## 改善箇所説明図(2)

## 不具合内容

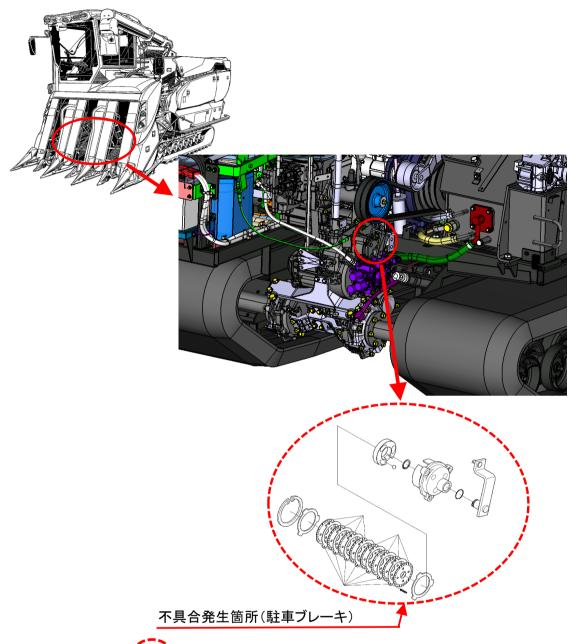
は交換する部品(駐車ブレーキ)を示す。

刈取脱穀作業車の駐車ブレーキのレバーカムにおいて、製造工程の作業管理が不適切なため、レバーカムが熱処理されていないものがある。そのため、使用過程においてレバーカムの嵌合部が摩耗し、駐車ブレーキ調整用ワイヤーの引き代が大きくなり、駐車制動力が低下するおそれがある。

全車両、駐車ブレーキー式を正規品と交換する。

改善実施済車には、運転席下昇降ステップ奥の板金にNo.4725のステッカーを張り付ける。
